项目名称: 麒麟·公馆A1#楼

建设地点: 三元区下洋

建筑物各层平面图

二十七层平面

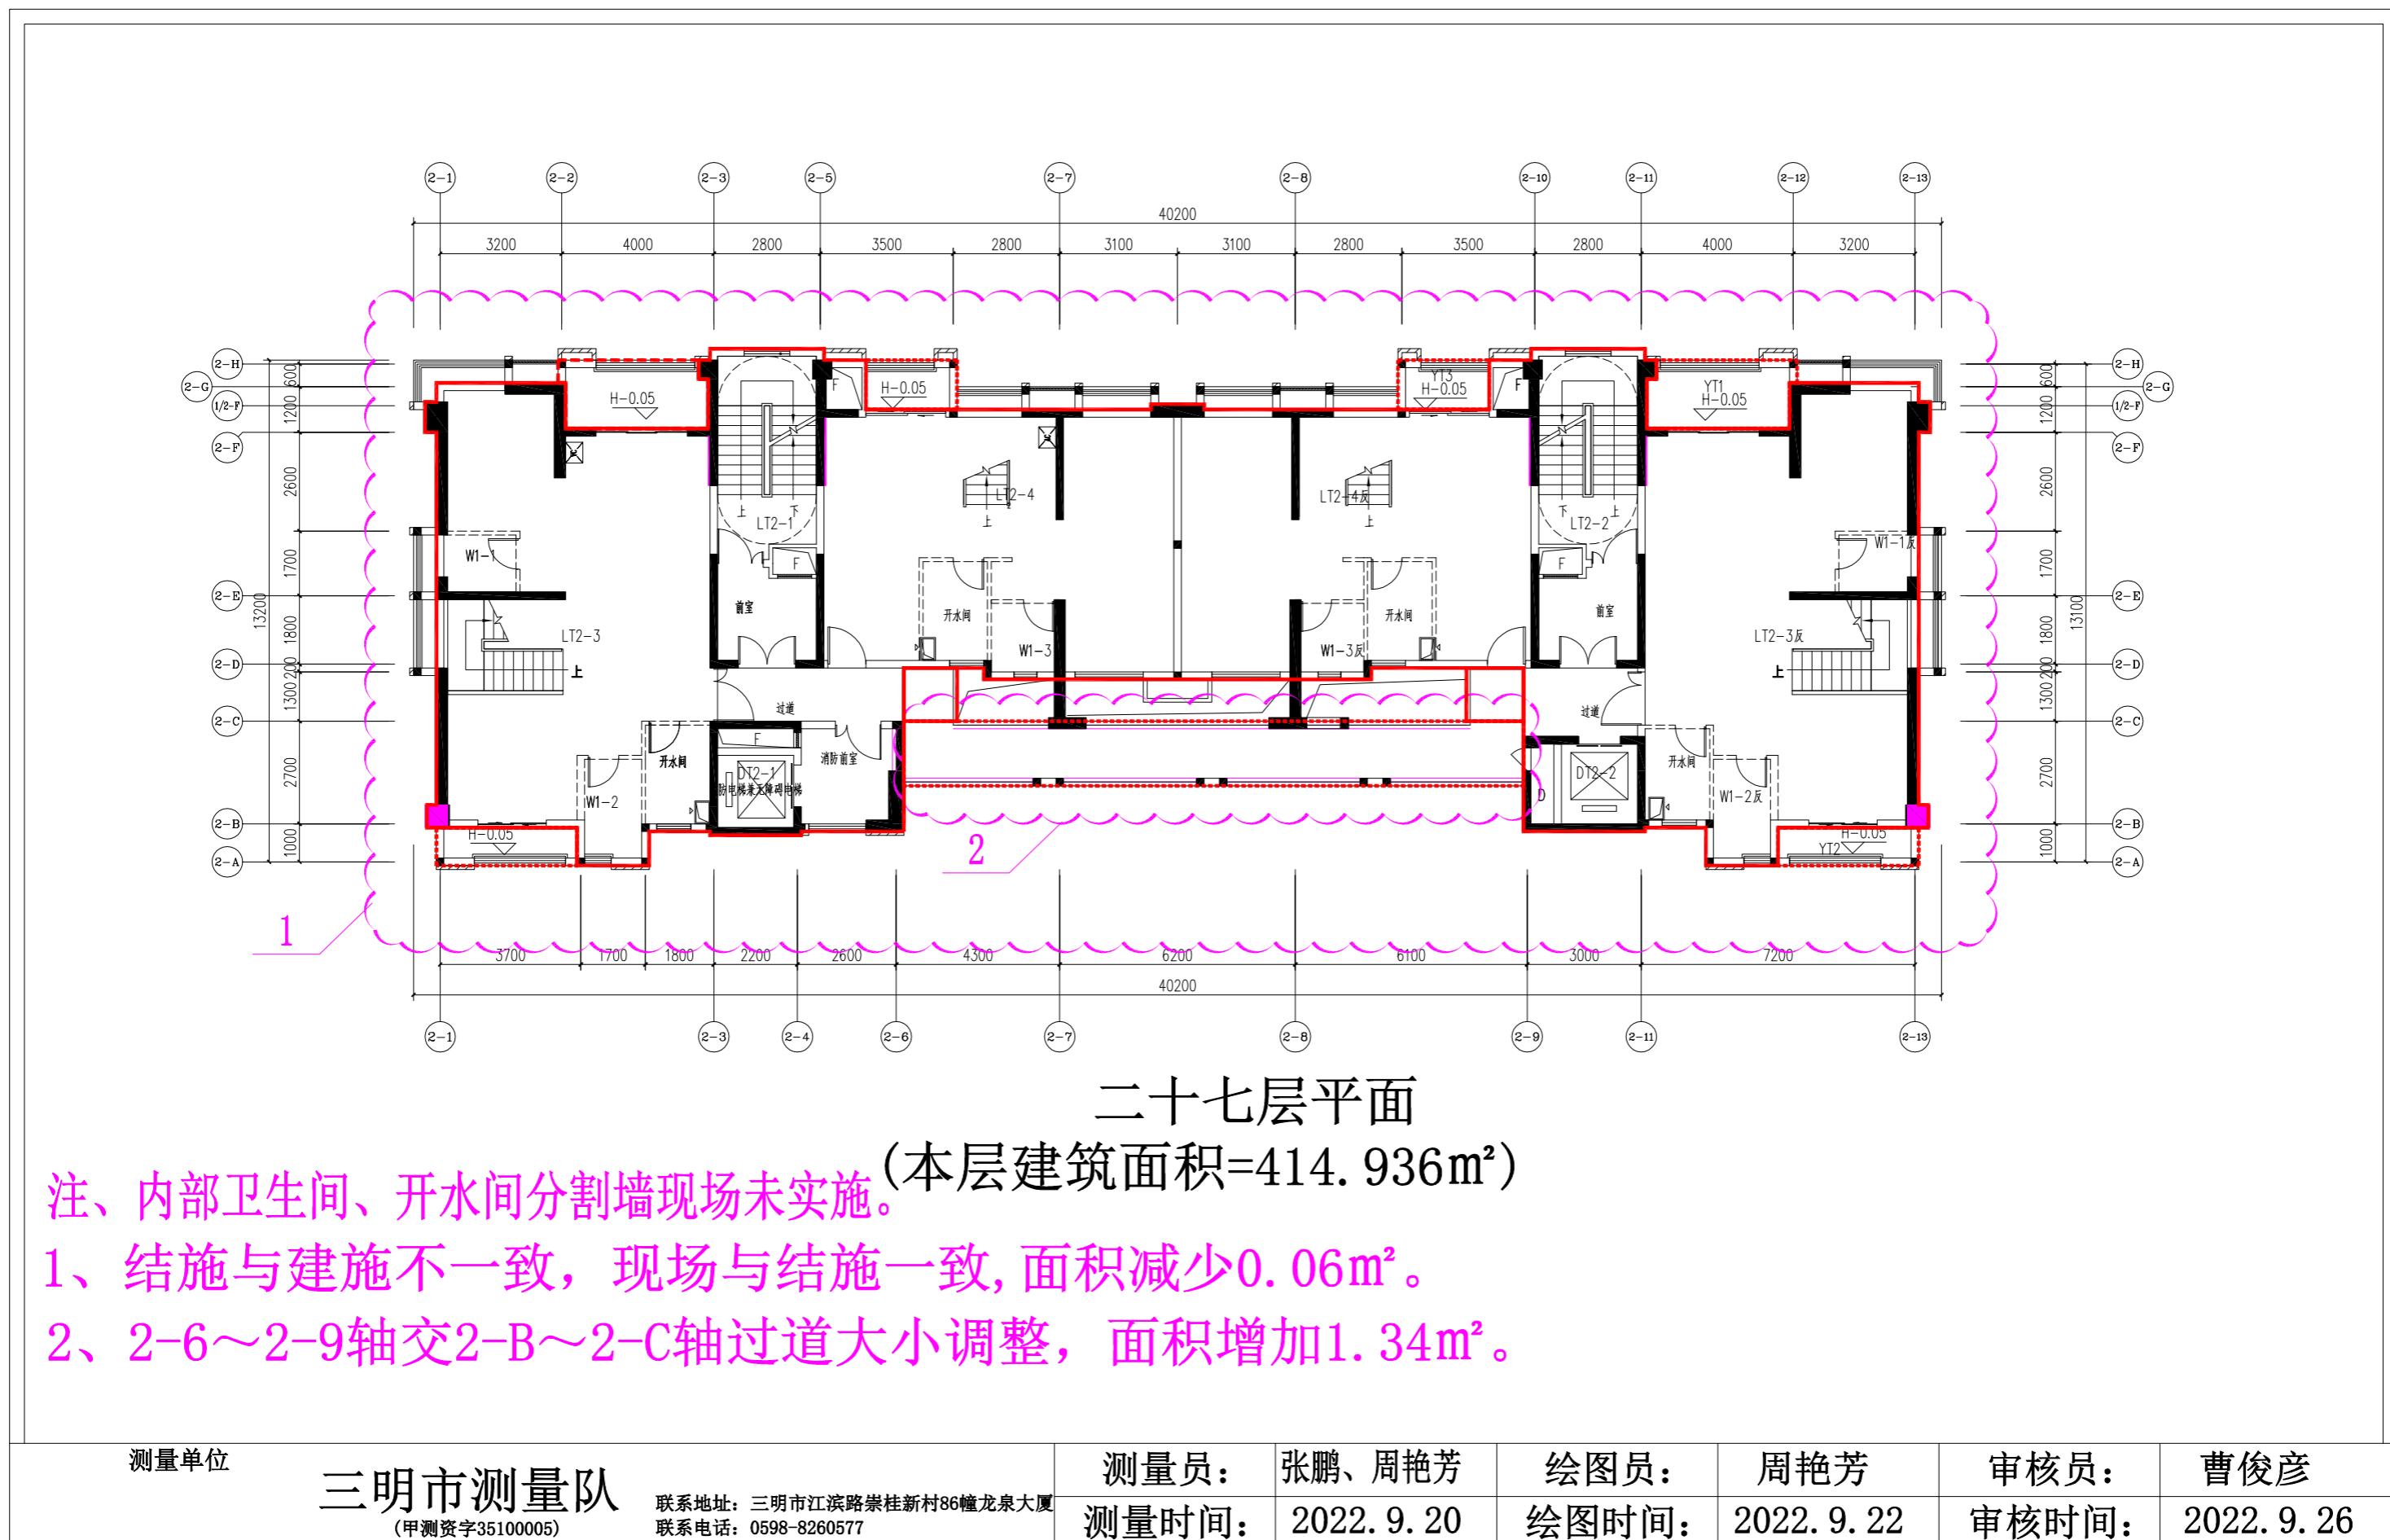
注、内部卫生间、开水间分割墙现场未实施。

1、结施与建施不一致，现场与结施一致，面积减少0.06m²。

2、2-6~2-9轴交2-B~2-C轴过道大小调整，面积增加1.34m²。

二十八层平面
(本层建筑面积=172.331m²)

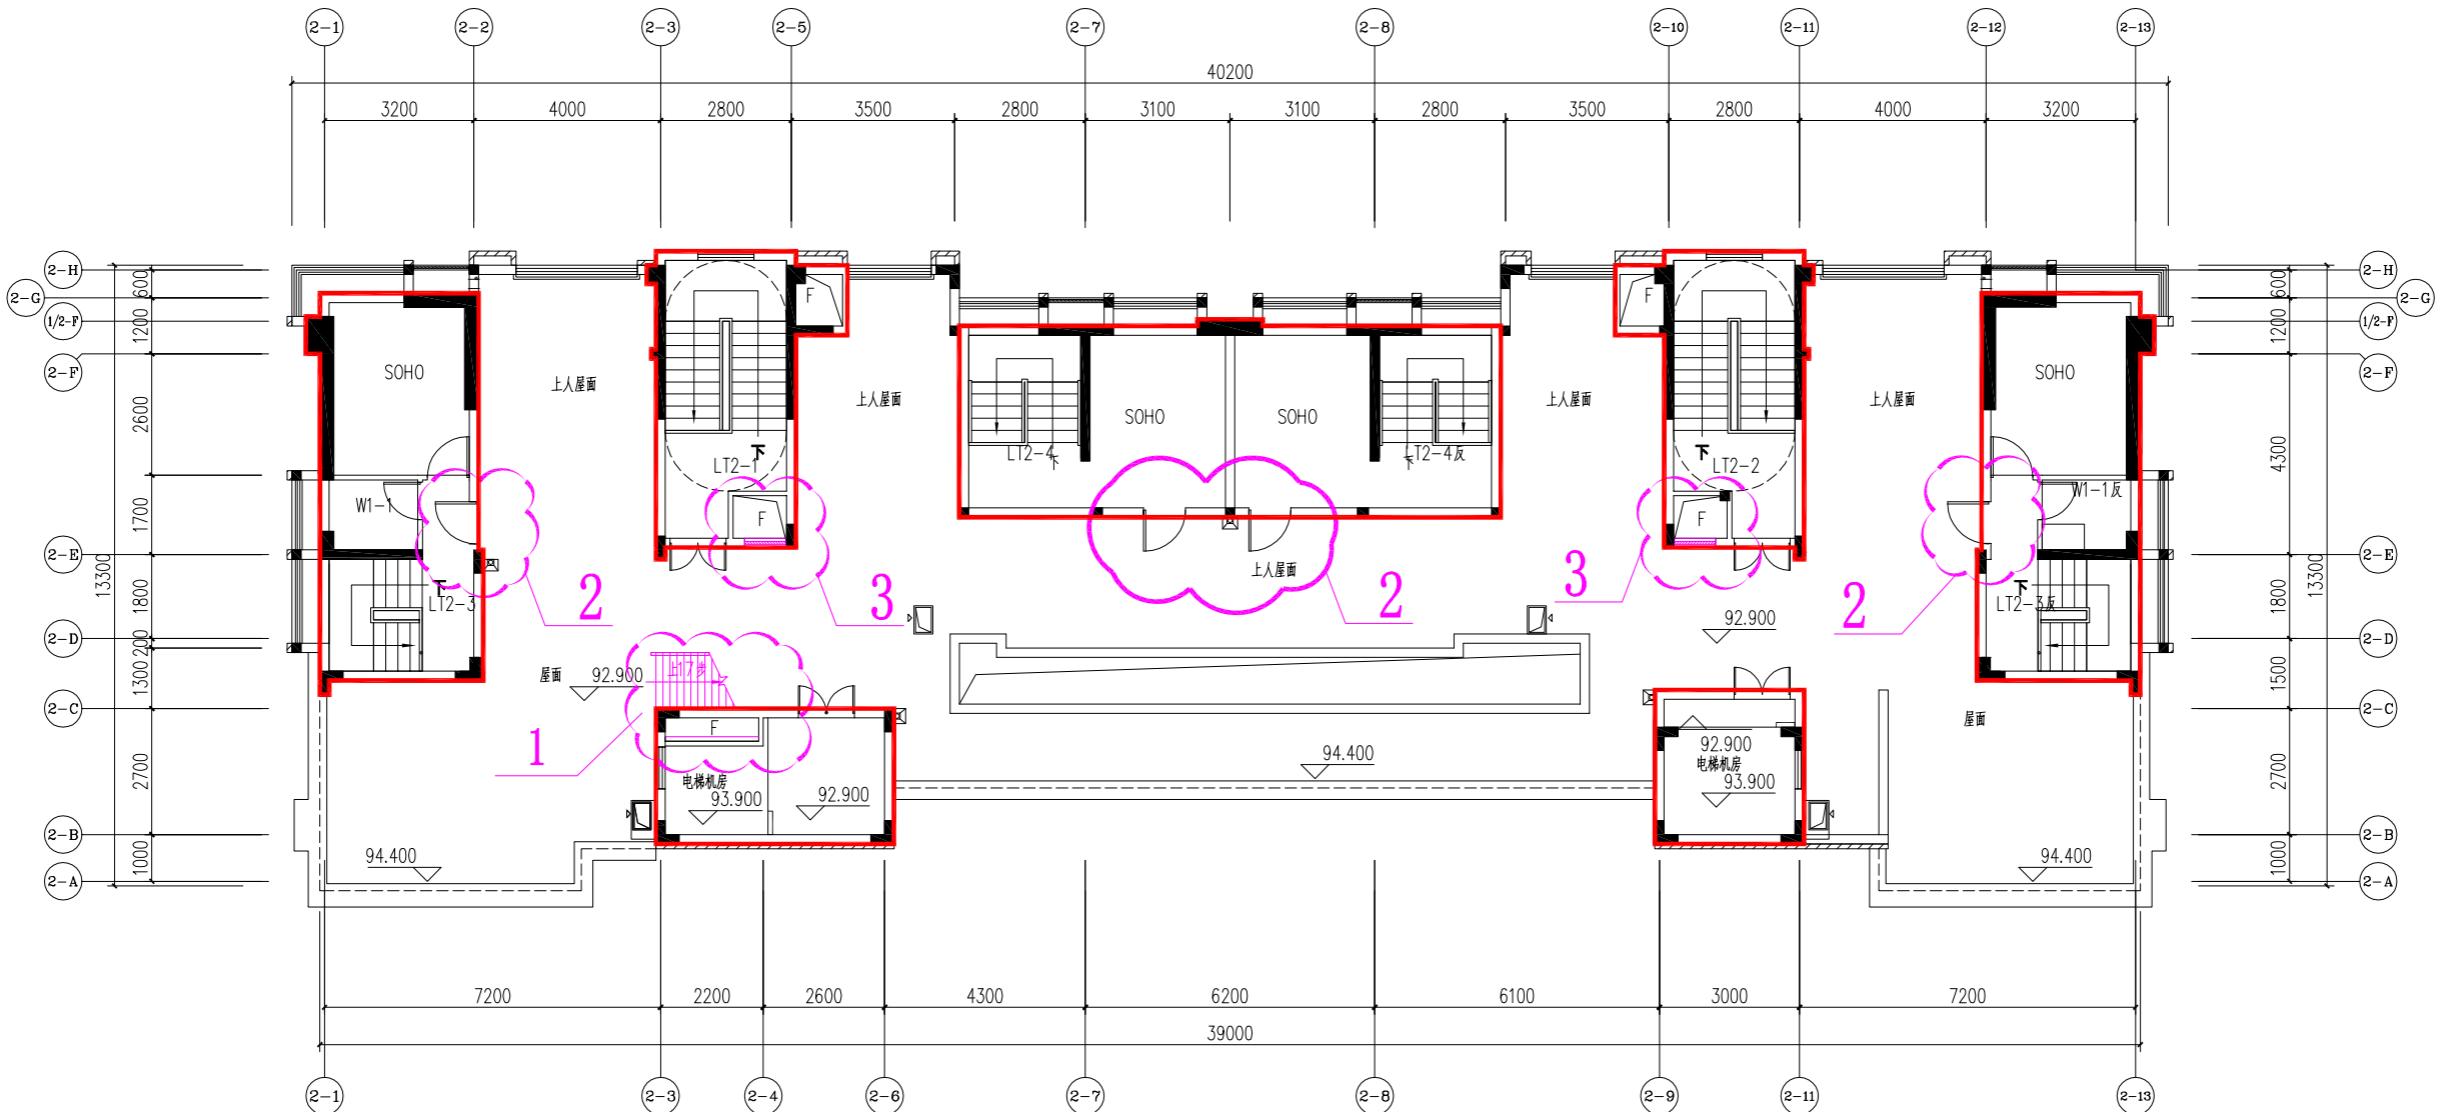
- 1、2-C轴交2-3~2-4轴风井大小调整, 取消室外梯。
- 2、2-E轴交2-2轴; 2-E交2-12轴, 2-7轴~2-8轴交2-E轴增设开门。
- 3、2-E轴交2-3~2-5轴; 2-E轴交2-10~2-11轴, 百叶窗变更为墙体。

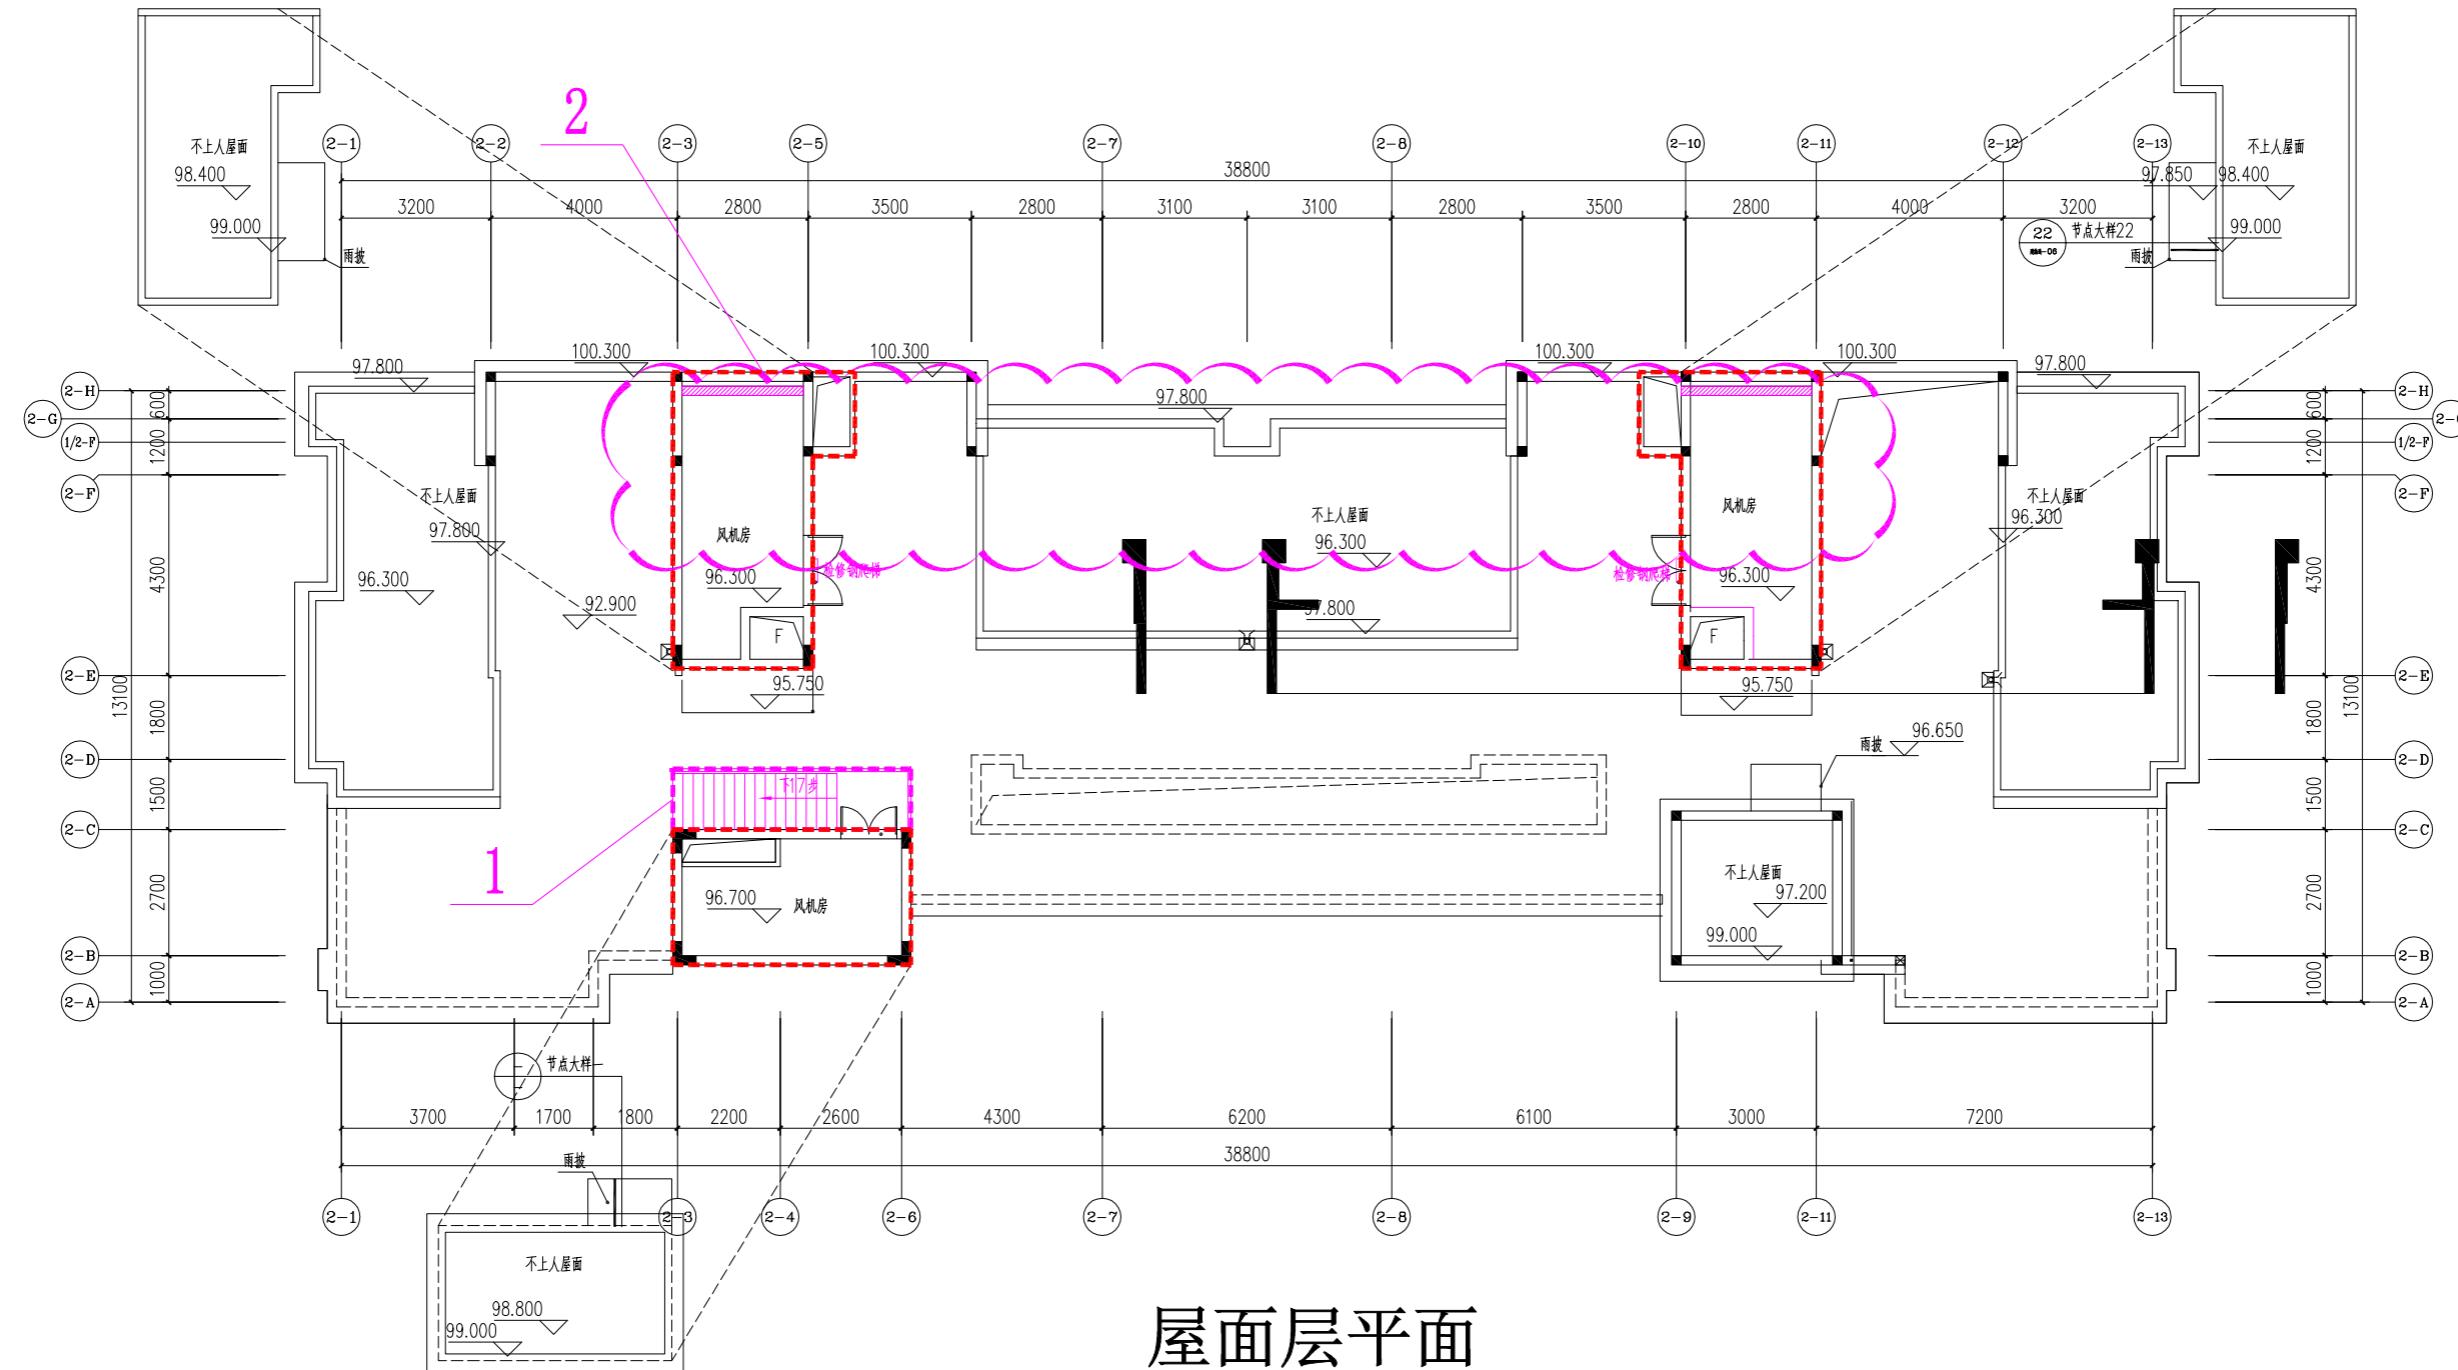
1、取消室外梯, 面积减少3.315m²。

2、2-3~2-5轴、2-10~2-11轴交2-G~2-H轴, 风机房内增设墙体, 钢爬梯取消。
